Objet : rapport hydrogéologique – projet de parc photovoltaïque

COMPATIBILITE SANITAIRE DU PROJET DE CENTRALE
SOLAIRE AVEC LES CAPTAGES D'ALIMENTATION EN EAU
POTABLE DES CROUZOURETS SUR LA COMMUNE
D'AUBIGNOSC

AVIS HYDROGEOLOGIQUE

Marc FIQUET
Hydrogéologue agréé en matière d'hygiène publique
pour le département des Alpes de Haute Provence

Figure 3 : vue aérienne du projet et de son environnement

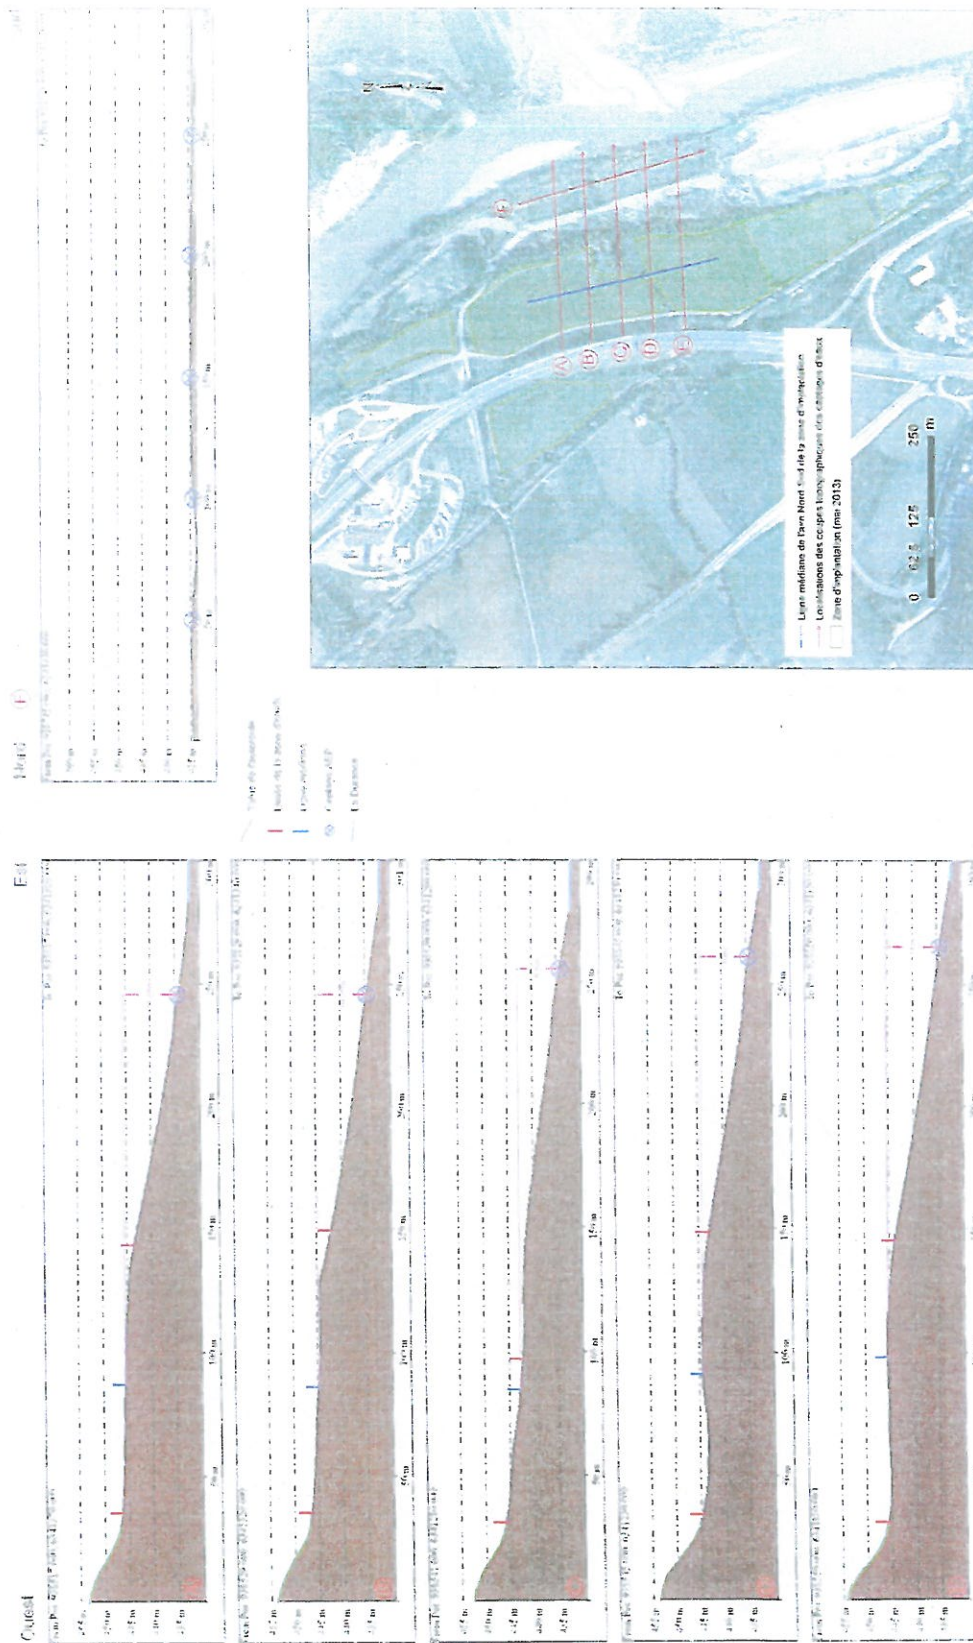
Le projet est situé sur les hautes terrasses de la Durance, bordant l'Autoroute A51 et dominant les captages d'eau potable des Crouzourts. Il concerne les parcelles cadastrales suivantes (cf. figures 2 et 3):

- n° ZA 467 et 339 (situées à l'Est de l'A51),
- n° ZA 341, 337, 335, 333, 450, 452, 60, 61 (situées à l'Ouest de l'A51).

- En phase exploitation :
 - Aménagement d'un fossé de récupération des eaux météoriques en limite Est de l'emprise du projet afin d'intercepter les eaux de ruissellement susceptibles d'atteindre le champ-captant en cas de fortes pluies (limite est des parcelles N°ZA337, 335, 333, 450 et 452), avec aménagement d'un exutoire en aval

Figure 4 : Profil topographique simplifié (source FOLE-RES)

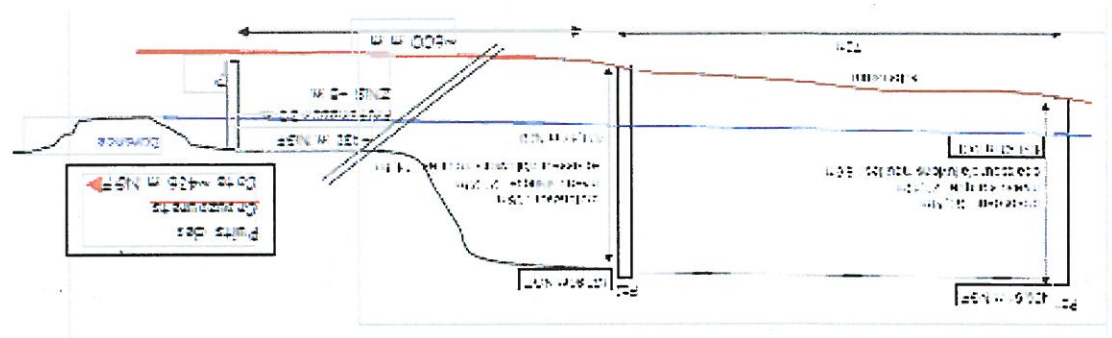
Les terrains retenus correspondent à une haute terrasse alluviale étendue dont l'altitude moyenne est comprise entre 455 m (au nord et en limite ouest) et 445 m NGF (au sud et en limite Est). Elle domine vers l'est une basse terrasse étroite sise à une altitude voisine de 436 m sur laquelle est implantée le champ captant des Crouzourts. La haute terrasse se caractérise au droit du projet par de faibles pentes (<10‰). Sur son rebord oriental, elle s'incline avec des pentes à vergence Est voisine de 10 % pour rejoindre la basse terrasse (cf. figure 4).

1. Le principal vecteur de contamination est, en l'absence d'écoulement superficiel au droit des parcelles et leurs abords, l'infiltration dans le sous sol. Toutefois compte tenu du contexte morphologique (la ferme dominera topographiquement les champs captants) des mesures devront être prises pour éviter qu'en cas de fortes pluies, les eaux de ruissellement issues du site atteignent le périmètre immédiat.

Figure 5 : Contexte géologique et hydrogéologique

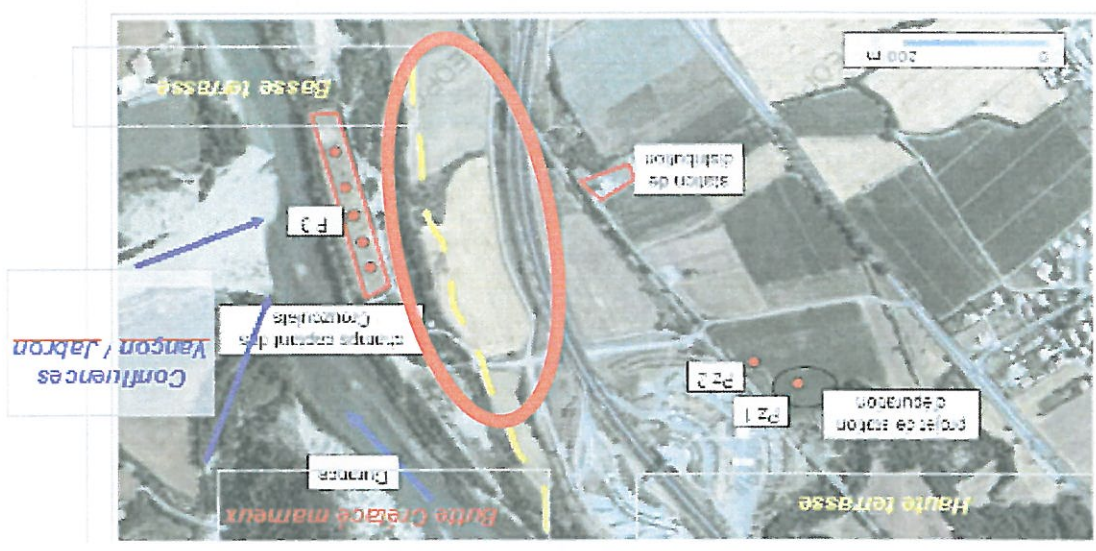
Un certain nombre d'investigations menées dans le cadre de la définition des périmètres de protection ont permis de mieux caractériser la nappe de la Durance contenue au sein du réservoir alluvial constitué des haute et basse terrasses dans le cadre du projet de station d'épuration d'Aubignosc ainsi que pour la définition des périmètres de protection des captages (cf. liste données en annexe). Les principaux éléments à retenir sont (cf. figure 5):

- Au droit de la haute terrasse, le remplissage alluvial a été reconnu dans le cadre du projet de station d'épuration d'Aubignosc (site étudié situé à 650 m au nord ouest du champ captant des Crouzourts) par deux piézomètres qui ont atteint le substratum marneux crétacé. Sous une couverture pédologique d'environ deux mètres, les alluvions constituées de sables et galets ont été recoupées sur une épaisseur comprise entre 30 mètres (Piézomètre n°1) et 35 mètres (piézomètre n°2). On peut donc considérer que l'épaisseur des alluvions est de l'ordre de 30 mètres au droit du projet.

Avec une cote piézométrique voisine de 431 m NGF au droit du champ captant des Crouzours (puits n°1, en février 2009 correspondant à une situation de moyennes eaux), l'épaisseur de la Zone Non Saturée (ZNS) est donc comprise entre 15 et 20 mètres à l'appui du projet. L'amplitude des variations observées sur les piézomètres régionaux (Sisteron au nord et Peyrus au sud) indique des fluctuations pour l'année 2008-2009 de l'ordre de 1,5 m avec un étiage centré sur novembre et des hautes eaux en juin.

Figure 6 : Delimitation des périmètres de protection des captages AEP de Cronzourets

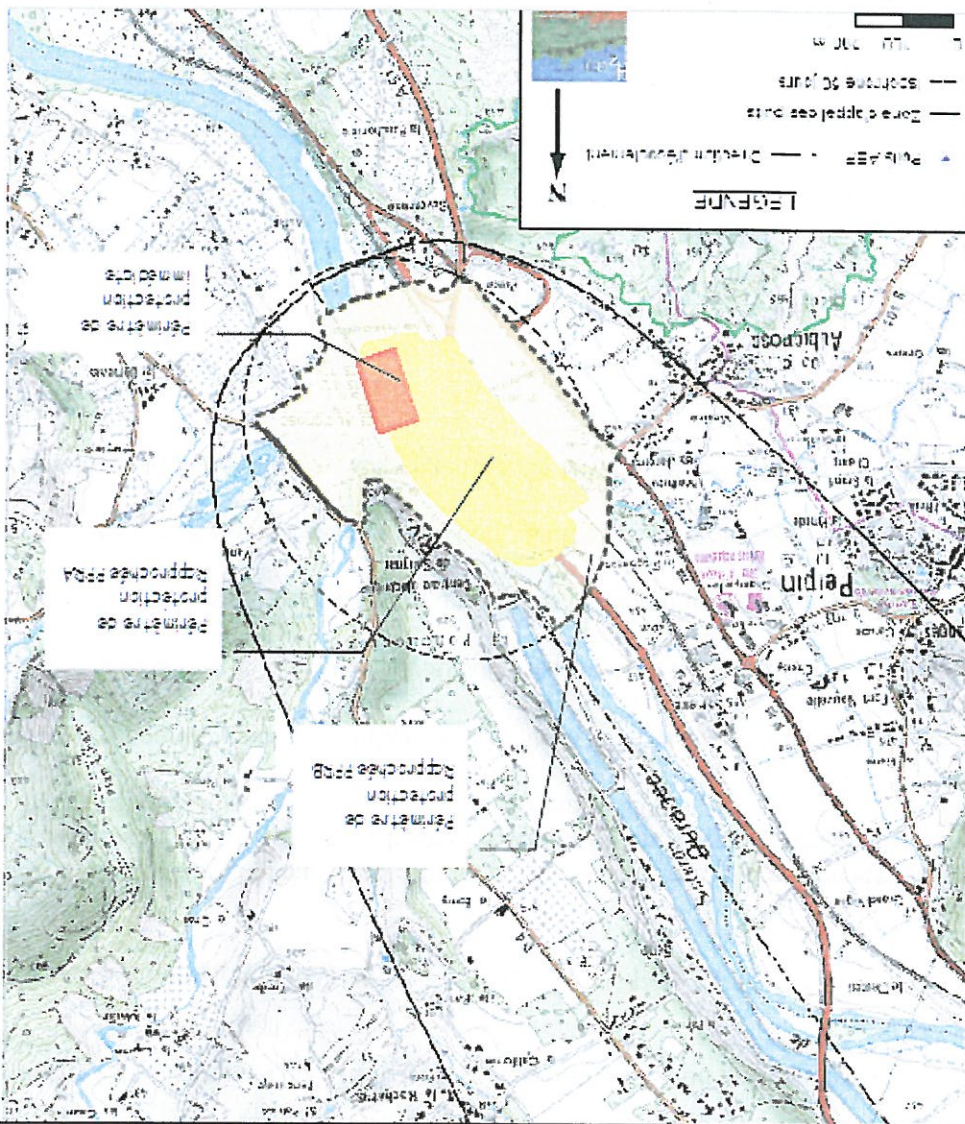
- En matière de prescriptions proposées au sein du PPRa, il convient de considérer notamment que :
Le projet de ferme est situé entièrement au sein de la zone sensible PPRa, à l'exception d'une partie de la parcelle ZA60 située dans le PPRb.

- En matière de définition, le périmètre de protection rapprochée (cf figure 6) est subdivisé en deux zones distinctes :
